## Bescheid

über die Änderung und Ergänzung der  
allgemeinen bauaufsichtlichen Zulassung  
vom 12. Januar 2011

**Z-33.47-832**

**Wärmedämm-Verbundsystem zur Anwendung auf Plattenwerkstoffen im Holzbau mit  
angeklebten Dämmstoffplatten**

**Anlage 6a**

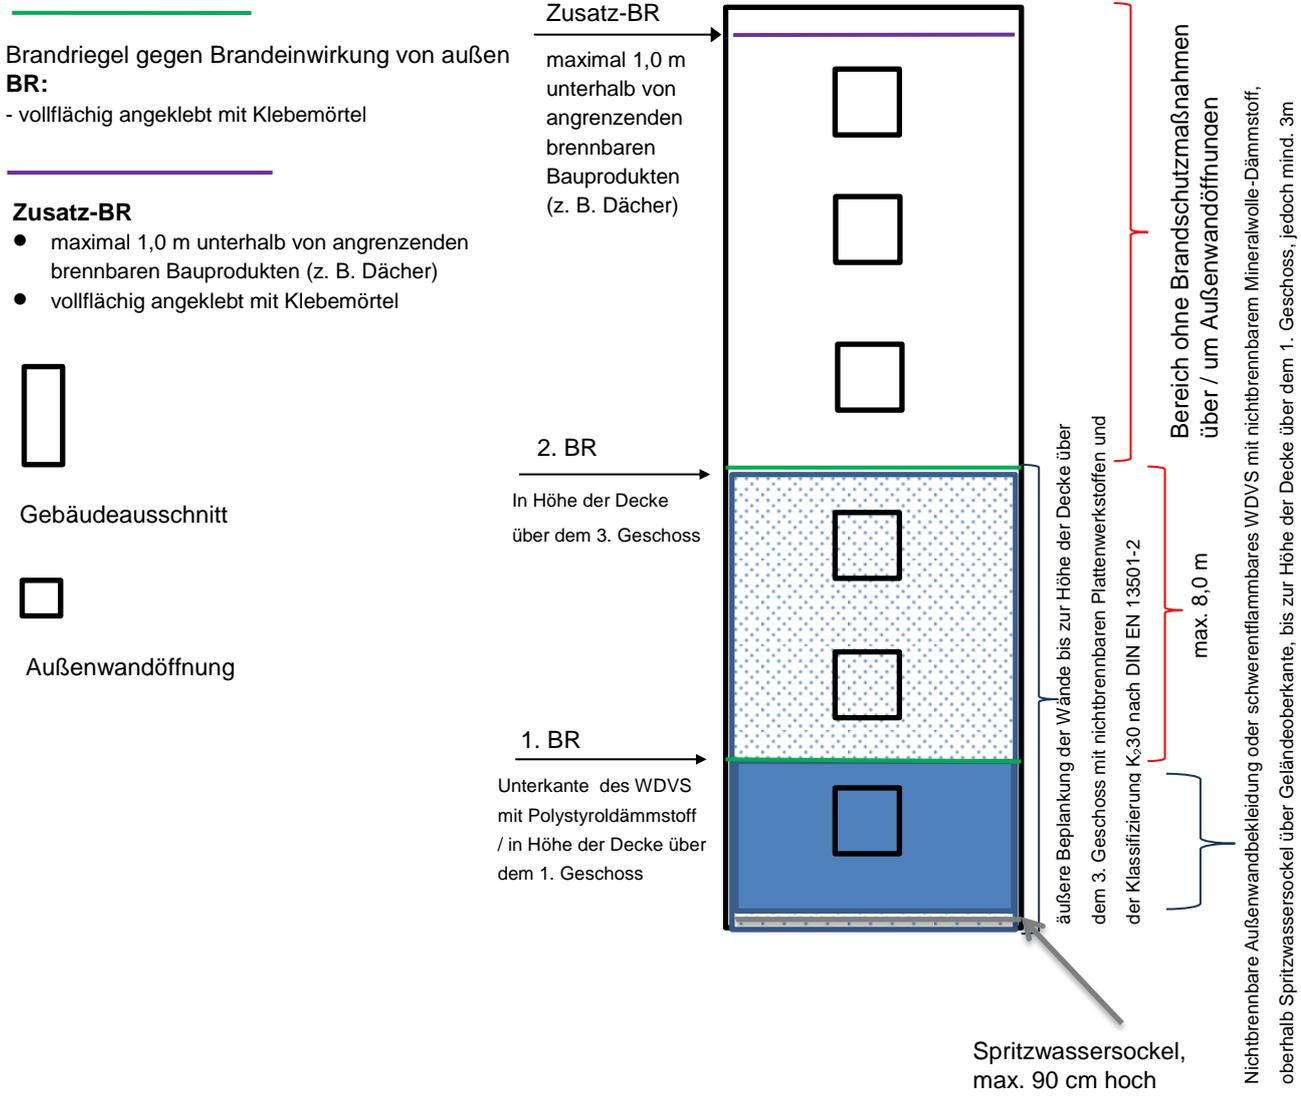
Bei schwerentflammbaren WDVS mit EPS-Dämmplatten müssen folgende Brandschutzmaßnahmen gegen eine Brandeinwirkung von außerhalb des Gebäudes ausgeführt werden (siehe Anlage 6a):

1. äußere Bepankung der Wände bis zur Höhe der Decke des 3. Geschosses über Geländeoberkante oder genutzten angrenzenden horizontalen Gebäudeteilen (z. B. Parkdächer u. a.) mit nichtbrennbaren Plattenwerkstoffen (Baustoffklasse DIN 4102-A oder Klassen A1 bzw. A2-s1, d0 nach DIN EN 13501-1)

2. Ausführung einer nichtbrennbaren Außenwandbekleidung oder eines schwerentflammbaren WDVS mit nichtbrennbarem Mineralwolle-Dämmstoff oberhalb eines maximal 90 cm hohen Spritzwassersockels über Geländeoberkante oder genutzten angrenzende horizontale Gebäudeteile nach Nr. 1 bis zur Höhe der Decke über dem 1. Geschoss, jedoch auf mindestens 3 m Höhe,

3. ein Brandriegel an der Unterkante des WDVS mit EPS Dämmstoff,
4. ein Brandriegel in Höhe der Decke des 3. Geschosses über Geländeoberkante oder angrenzenden horizontalen Gebäudeteile nach Nr. 1, jedoch zu dem darunter angeordneten Brandriegel mit einem Achsabstand von nicht mehr als 8 m. Bei größeren Abständen sind zusätzliche Brandriegel einzubauen.

5. weitere Brandriegel an Übergängen der Außenwand zu horizontalen Flächen (z. B. Durchgänge, -fahrten, Arkaden), soweit diese in dem durch einen Brand von außen beanspruchten Bereich des 1. bis 3. Geschosses liegen.

Die Platten für die Bepankung nach Nr. 1 müssen mindestens in die Klasse K<sub>2</sub>30 nach DIN EN 13501-2 eingestuft sein.

Die Brandriegel müssen folgende Anforderungen erfüllen:

- Höhe  $\geq$  200 mm,
- nichtbrennbare Mineralwolle-Lamellenstreifen, Baustoffklasse A1 oder A2 nach DIN 4102-1 bzw. Klasse A1 oder A2-s1, d0 nach DIN EN 13501-1, nicht glimmend, aus Steinfasern mit einem Schmelzpunkt von mindestens 1000 °C geprüft nach DIN 4102-17, mit einer Rohdichte zwischen 60 und 100 kg/m<sup>3</sup>,
- mit einem Klebemörtel vollflächig angeklebt

Weiterhin ist ein Brandriegel (wie vorstehend beschrieben) maximal 1,0 m unterhalb von angrenzenden brennbaren Bauprodukten (z. B. am oberen Abschluss des WDVS unterhalb eines Daches) in der Dämmebene des WDVS anzuordnen. Dieser Brandriegel ist ebenfalls mit einem Klebemörtel vollflächig anzukleben.
